Asunto: Accesibilidad / Parque de los Jardinillos (Palencia)
Expediente: 1427/2022

Como se recordará, el objeto de la presente queja se centra en el incumplimiento de las condiciones de accesibilidad en diferentes elementos o partes del **Parque de los Jardinillos de Palencia** o de su entorno: bancos, papeleras, bolardos, farolas, vados peatonales, rampas, escaleras, pasos de peatones y rejillas.

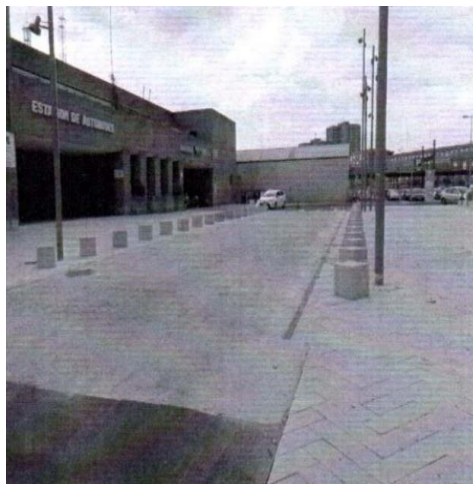
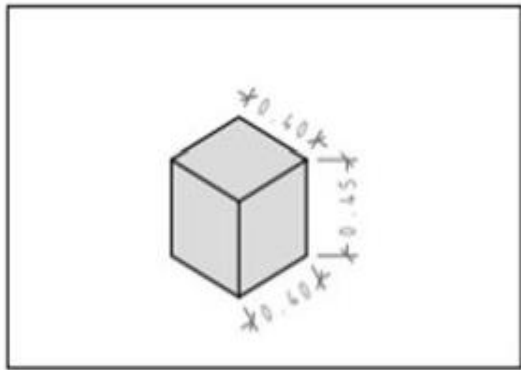
B) Deficiencias alegadas en la queja: Los bolardos instalados no contrastan en color con el pavimento, sin alcanzar tampoco la altura mínima de 70 cm. (tienen unos 0,40 metros) y tampoco poseen un diseño redondeado.

C) Condiciones de accesibilidad señaladas en la información técnica: Estos elementos, que se confunden con bolardos, son bancos (en el plano aparecen como ER04.3), disponiendo parte de ellos de asientos prefabricados para un mejor uso por los usuarios.

D) Conclusión: Tratándose de bancos, tal como se afirma en la información técnica, deberían cumplir los requisitos técnicos exigidos en el apartado 1 b) del antes citado artículo 26 de la Orden VIV/561/2010. Sin embargo, aun disponiendo de asientos con una profundidad y una altura de 40 cm, así como con un respaldo de 40 cm mínimo en la ratio establecida (una unidad por cada agrupación y, en todo caso, de una unidad de cada cinco bancos o fracción), no cuentan con reposabrazos en ambos extremos, no pudiendo calificarse, por tanto, como bancos accesibles.

- **Instalación en aquellos bancos del parque que cuentan con el oportuno respaldo, de los necesarios reposabrazos en ambos extremos, a fin de disponer de un mobiliario plenamente accesible.**

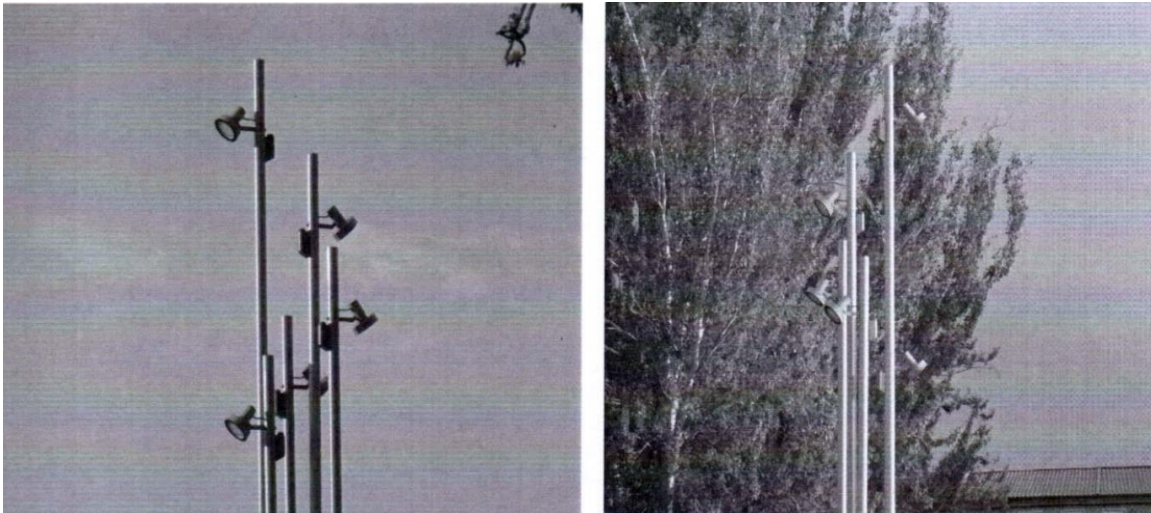
B) Deficiencias alegadas en la queja: Se observan en el parque varias agrupaciones de soportes de elementos de iluminación. Cada elemento tiene diferente altura y sobre cada uno de ellos hay un foco de iluminación, que están posicionados según diferentes ángulos, por lo que todos ellos se podrían colocar sobre el soporte vertical de mayor altura, minimizando así el número de soportes a uno solo y eliminando

el resto.

C) Condiciones de accesibilidad señaladas en la información técnica: Junto a cada foco se ha instalado una “mochila” sistema City-Touch, que sirve para regular la iluminación de cada uno de los focos a demanda; sistema de eficiencia energética que supone un considerable ahorro en el consumo eléctrico así como una monitorización de su rendimiento. Tras el estudio lumínico realizado se determinó que la altura óptima de iluminación, a fin de alcanzar una mayor eficiencia y una luz uniforme que garantizase los 20 luxes dispuestos en el artículo 5.2.i) de la Orden VIV/561/2010, debía ser lo más alta posible, estimándose en 8.5 m de altura. Y para poder alcanzar una correcta iluminación a 360° debían disponerse de al menos 5 luminarias por su amplitud de foco.

A tal altura no era conveniente colocar más de un foco en cada fuste junto a la “mochila” sistema City-Touch, debido al cimbreo que el viento provoca en estas alturas. Más luminarias en cabecera supondrían más peso en el extremo y por tanto mayor cabezada ante la acción del aire. Sobrecargar estos mástiles con más de una mochila y luminaria podría suponer un peligro (por su efecto vela) ante situaciones de viento, por lo que se decidió, para minorar este riesgo, colocar una en cada fuste.

Los fustes están suficientemente agrupados como para entender que son solo uno con cinco ramificaciones, como se ha replanteado y ejecutado conforme el plano ER07.2 del proyecto, siendo imposible que suponga un problema para la circulación peatonal, ya

que uno de otro están separados como mucho a 40 cm. Además, la agrupación está ubicada en la plaza central del proyecto y no en ninguna acera.

D) Conclusión: Se ha justificado técnicamente que, tal como establece el artículo 31.1 de la Orden VIV/561/2010, se han agrupado los citados elementos de iluminación en el menor número de soportes posibles para garantizar tanto la accesibilidad como la seguridad de los viandantes, sin poder deducir, por tanto, deficiencias al respecto.

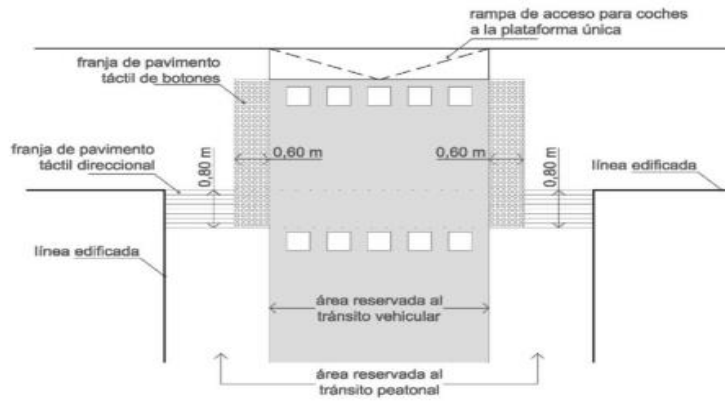
En las zonas centrales de acceso a las estaciones de autobuses y de trenes, donde el cruce entre el itinerario peatonal y el vehicular se encuentran al mismo nivel, no existe ningún tipo de pavimento táctil.

C) Condiciones de accesibilidad señaladas en la información técnica: Se argumenta que la diferencia de pavimento se ajusta a las condiciones de un itinerario mixto.

) **Conclusión:** En este caso la zona cuestionada se trata de una plataforma única de uso mixto, en la que la acera y la calzada se encuentran a un mismo nivel, por lo que no existen concretos puntos de cruce, sino que existe una prioridad del tránsito peatonal. Por tanto, no resulta de aplicación lo dispuesto en el citado apartado 4 del artículo 46, sino lo exigido en el apartado 4 del artículo 5, que exige exclusivamente la diferenciación en el pavimento de la zona preferente de peatones. Obligación cuyo cumplimiento queda acreditado en la información técnica remitida.

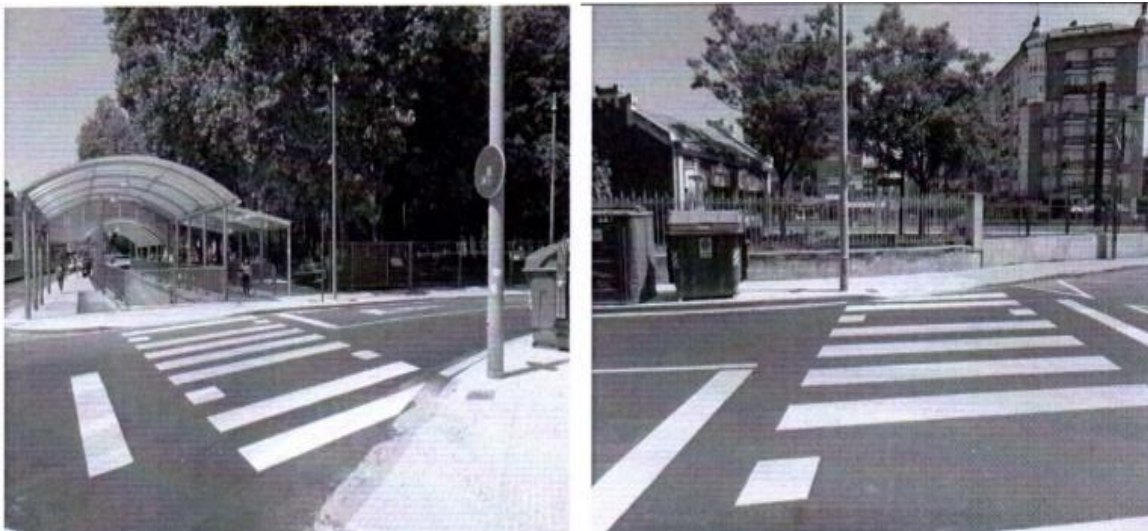
B) Deficiencias alegadas: No existe esta información en el cruce de la calle Pedro Miguel Barreda Marcos y la avenida de la Antigua Florida.

C) Condiciones de accesibilidad señaladas en la información técnica: No se ofrece información alguna al respecto.

D) Conclusión: La documentación fotográfica aportada parece reflejar el incumplimiento del precepto señalado.

- **En caso de inexistencia de la información necesaria de los nombres de las calles en el cruce de la calle Pedro Miguel Barreda Marcos y la avenida de la Antigua Florida, proceder a la ubicación de las señales necesarias.**

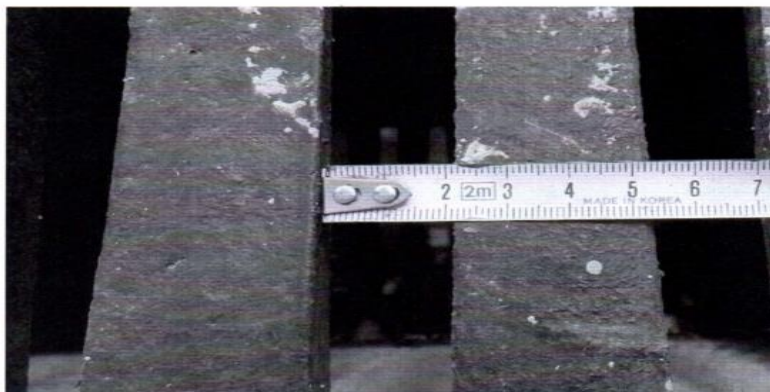
B) Deficiencias alegadas: En las dos rejillas de alcantarillado situadas junto a la valla del paso peatonal de los Jardinillos, sus aberturas permiten inscribir un círculo de 2 cm de diámetro.

C) Condiciones de accesibilidad señaladas en la información técnica: No se ofrece dato alguno al respecto.

D) Conclusión: La documentación fotográfica aportada parece reflejar el incumplimiento del precepto señalado.

- **Sustitución de las rejillas situadas junto a la valla del paso peatonal por otras cuyas aberturas tengan una dimensión que, como máximo, permita inscribir un círculo de 1 cm de diámetro.**
